雲林離島式基礎工業區施工期間環境監測103年第1季
(103年1月~3月報告)行政院環保署審查意見回覆情形

雲林離島式基礎工業區開發計畫施工期間環境監測105年第1季報告

工業局審查意見答覆對照表

圖 1-4-9-1 海域現場調查及測站佈置圖

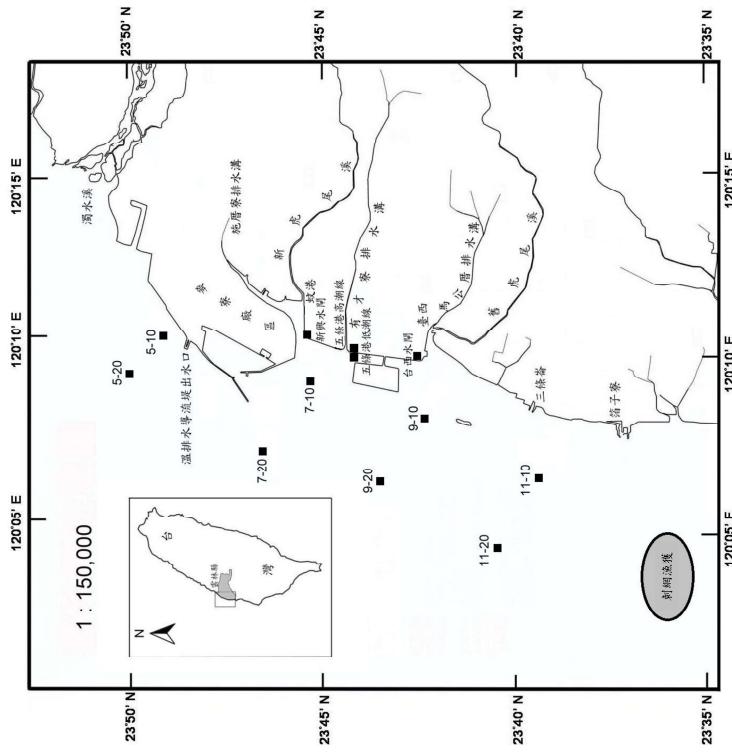
審查意見		意見答覆
		依報告中圖1.4.6及圖1.4.9-1之測線7位謝謝指教，海域生態調查二十多年下來海床位置，海域水質及海域生態兩者並不相同，深度並非固定，為維持相同點位測點7-10和其次海域生態之判斷點(7-10、7-20)為10米及20米水深處，反而有距離及水深20米處與報告中採樣水深(圖岸遠近之意，且因海域生態調查執行拖網時1.4.6等深線之敘述不符，請補充說明前必須避開港口航道至安全位置，故樣點為圖述採樣測線及位置之差異。
一		依報告第3-115頁，參照溫排水只針對水溫限制符合規定，然依放流水標準，除量測之點位為導流堤出水口附近表水水溫，排放口水溫 $\leq 42^{\circ}\text{C}$ 外，尚有溫差需符合非其放流水溫，因此無法求得實際溫差。 二
		依報告第2-55頁海域斷面水溫範圍及第2-59頁謝謝委員指教，已檢查確認報告文字敘述與新興區潮間帶區導電度，其報告文字敘述檢驗報告表格。
三		謝謝委員指教，經查此季次之數值尚落於壓帶水質之新虎尾溪N1及舊虎尾溪N5鉻含量有往上偏高之趨勢，請研析並說含量分別為0.0097及0.0099 mg/L，遠低於甲類海域水質六價格標準($\leq 0.05 \text{ mg/L}$)。 四
		謝謝委員建議。由數據顯示河川排水的陸源內陸排水與海域斷面之交接處，因受內性污染，於出海口因與水泥和稀釋作用，陸畜牧及家庭廢水影響，水質較海域斷RPI的指數有降低之趨勢，因此保持海水交界面略差，建議除仍應持續進行監測外，換的流通性極為重要，故建議定期調查河應盡可能提出相關可行因應處理方案，以避免該區域水質持續惡化。
五		針對雲林縣有機污染之源頭分別為生活污水與畜牧廢水，建議可實施之作法為提高雲林縣上游鄉鎮的建築物污水處理設施、污水下水道接管率以及建立公共污水處理廠，有效降低排放污染量。而在畜牧廢水方面因應對策可參照雲林縣政府採取之3項水質保護措施作為：(1)污染源勒查重罰；(2)強化畜牧者對廢水處理設施操作能力及熟稔法令政策；(3)極推動沼渣沼液農地肥分使用源頭減量措施；期能有效降低陸域水質之污染排放量。同時於各流域的重要區段設置水質自動監測站記錄水質變化，讓污染排放無所遁形，隨時被嚴密監控。

圖 2.5-3 陸域植物生態春季監測台西三姓寮樣區上層植物分布圖

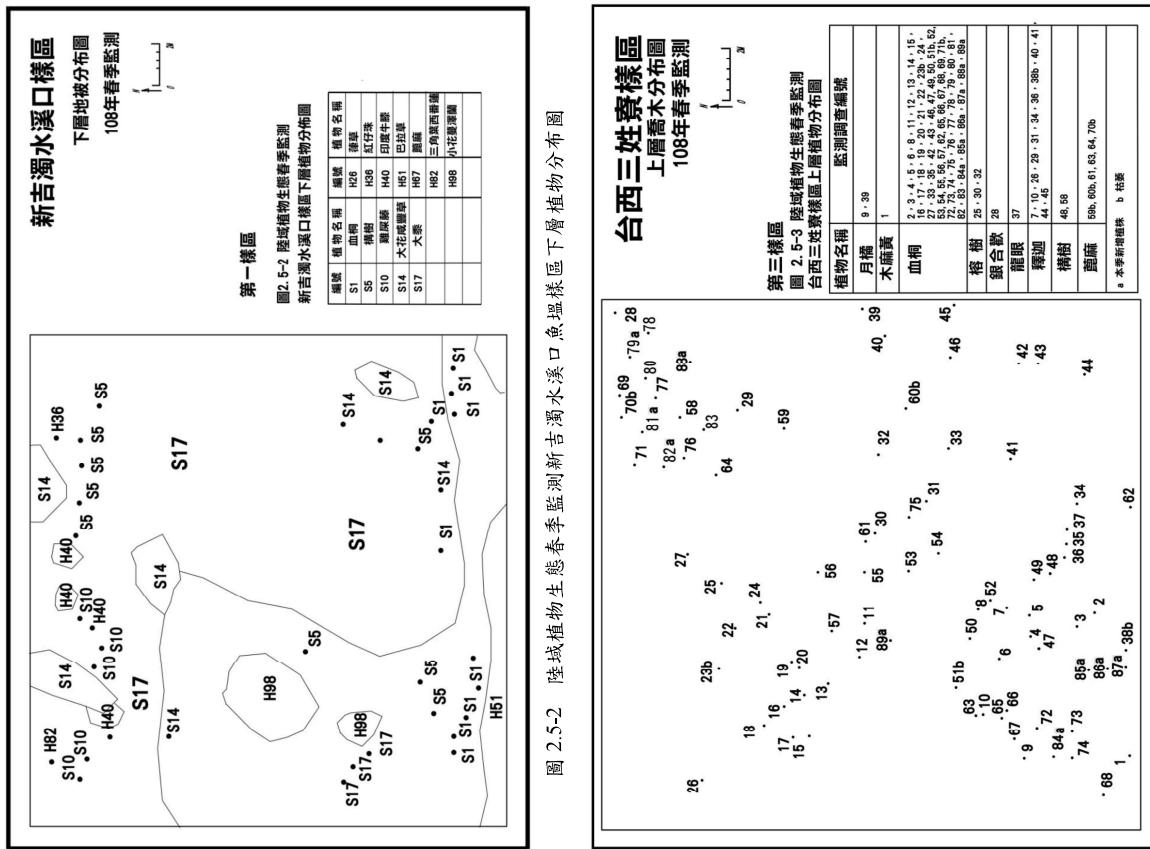
審查意見	意見答覆
一	經查本報告中有關監測項目、監測地點及數悉。	
二	經查本報告書2.5.2節陸域植物生態監測(p.2-31頁)圖表重疊，無法辨讀；另缺少圖2.5.2及圖2.5.3，請查明後修正。	謝謝指正，已修正報告書2.5.2節陸域植物生態監測(p.2-31頁)圖表重疊處，並補充圖2.5.2及圖2.5.3於報告書中。
三	表2.6-1本季採樣地下水水質分析數據統計表(p.2-41頁)，請補充說明“=”符號之定義。	謝謝指正，已補充說明於報告書表2.6-1註定義。
四	圖3.1.8-1離島工業區陸域河口歷史水質變化圖(p.3-70至3-85)及圖3.1.9-1離島工業區海域歷年水質變化圖(p.3-91至3-112)，橫軸刻度之數值及單位不詳，建議重新繪製。	謝謝建議，已修正報告內圖3.1.8-1及圖3.1.9-1橫軸單位為「時間(月, 81-108年)」。
五	以圖3.1.11-4牡蠣問卷戶85~108年單位收謝謝指正，已修正橫軸之數值於報告書內，成量比較圖(p.3-133)為例，橫軸之數值無詳如圖3.1.11-4至圖3.1.11-9所示。法清楚辨讀；另圖3.1.11-5至圖3.1.11-9亦同，建請修正。	謝謝指正，已修正報告書內，成量比較圖(p.3-133)為例，橫軸之數值無詳如圖3.1.11-4至圖3.1.11-9所示。法清楚辨讀；另圖3.1.11-5至圖3.1.11-9亦同，建請修正。
六	綜上所述，本監測報告部分內容尚屬合敬悉。宜，建請貴局待環興公司修正後，逕送環保署。	綜上所述，本監測報告部分內容尚屬合敬悉。宜，建請貴局待環興公司修正後，逕送環保署。

圖 2.1-2 108 年度第 1 季各測站二氧化硫(SO_2)日平均值及最高小時值比較分析圖

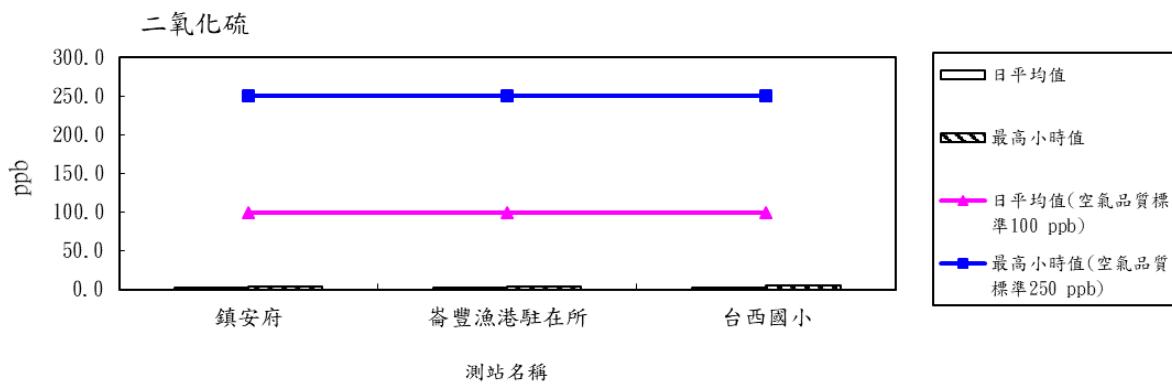
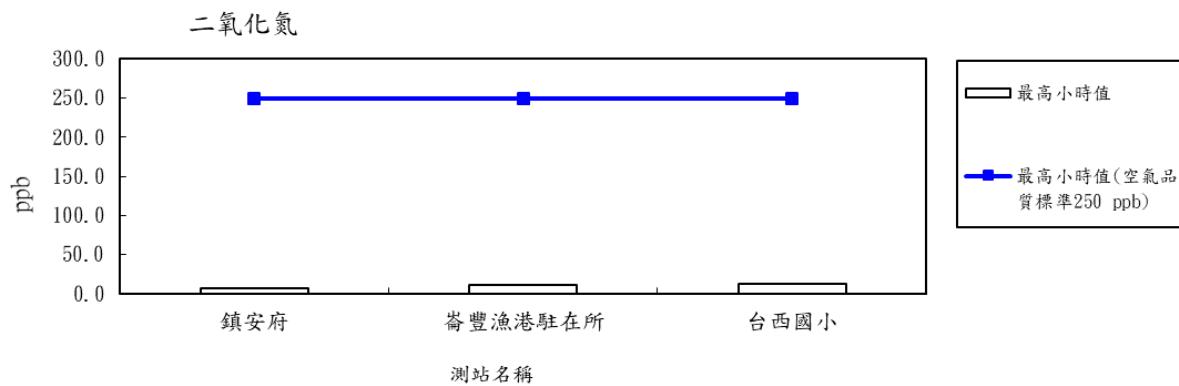
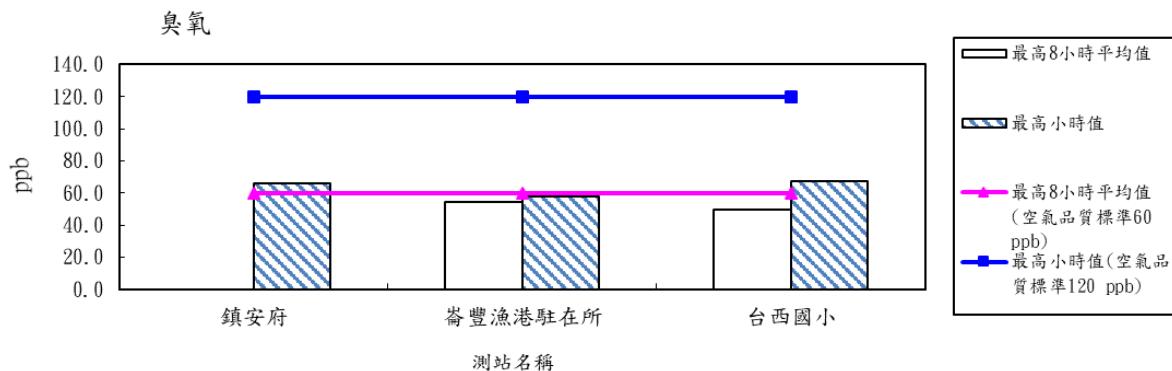
審查意見	意見答覆
一	圖2.1-2、圖2.1-4及圖2.1-5之圖例敘述中空氣品質未列單位，且建議與表2.1-2空氣品質標準單位相同。	謝謝指教，已修正圖2.1-2、圖2.1-4及圖2.1-5空氣品質標準單位與表2.1-2為一致。
二	本季鎮安府測站PM ₁₀ 濃度比其他測站高出3-4倍，請說明原因。	本季鎮安府測站監測時間為108年1月26-27日，其他測站監測時間為108年1月27-29日。而環保署於108年1月26日發出新聞稿，表示由於強烈大陸冷氣團導致風速增強，引發地表揚塵現象，麥寮地區小時PM ₁₀ 濃度在12時達623微克/立方公尺，14時空氣品質指標達紫色非常不健康等級，當日發布空污警報。
三	表2.2-1備註中依據102年雲林縣噪音管制區，至今已公告至106年雲林縣噪音管制區，請修正並檢討。	謝謝指教，已修正相關內容。
四	附錄中未見到落塵採樣及分析資料。	已補充第一季落塵採樣及分析資料於本季附錄中。
五	本季(1-3月)地下水監測結果SS02導電度、總溶解固體物相對其他區外監測井數值偏高，另氯鹽、氨氮、鐵、錳超過地下水污染監測標準，請持續監測。	謝謝指教，SS02歷年來導電度、總溶解固體物常有偏高形，主要是受環境特性，未來會持續監測。
